通信連絡設備に関する第3-1表の改訂について

(1)無線連絡設備の追記

(2) その他記載の適正化について

無線連絡設備の追加変更前後の構成図

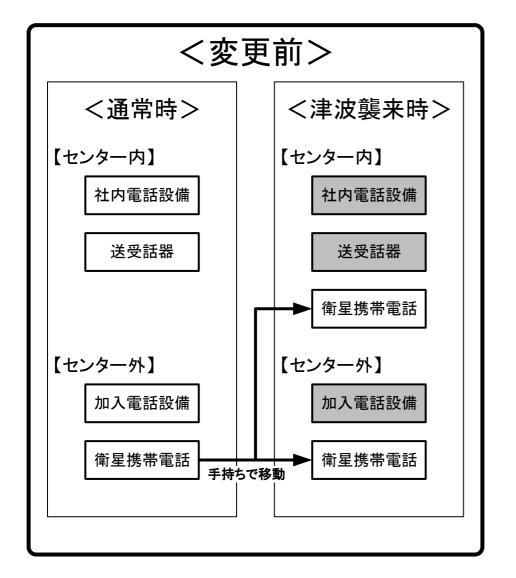
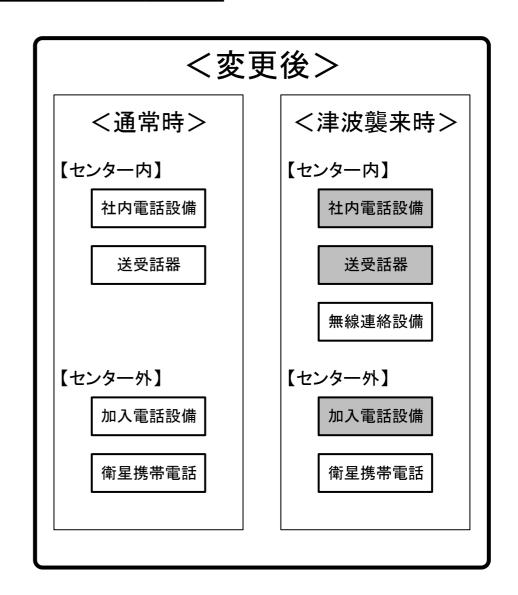
無線連絡設備については、導入する予定としていましたが衛星携帯電話がセンター 内外で使用できることから、衛星携帯電話の予備とし、設工認対象外としておりました。 無線連絡設備の導入に向けた技術検討を進めていく中で衛星携帯電話と無線連絡設備 を比較した際、無線連絡設備はハンディタイプで携帯性が良く、通信環境を選ばず、長 時間使用ができ、複数人での通話が可能といったメリットがあり、現場での作業により 適していることが明らかになりました。

更にセンター内での使用を想定していた衛星携帯電話相当分を均衡が取れるように 無線連絡設備に割り当て、より多くの無線連絡設備を導入することが可能となるため、 これらを踏まえ、センター内の通信機能向上を目的に無線連絡設備を導入したいと考 えます。(添付資料1、2、3を参照)

この内、事務建屋及び使用済燃料貯蔵建屋に設置する社内連絡設備、送受話器及び加入電話設備は、津波襲来時は水没するために使用できなくなるものの、衛星携帯電話はセンター内外への通話手段として使用することができ、衛星携帯電話の台数を多く導入することにより、センター内への通話手段としても使用することとしておりました。

したがって、無線連絡設備の導入をしたとしてもセンター内外の主な通信連絡設備に変更はないと考えます。(添付資料4を参照)
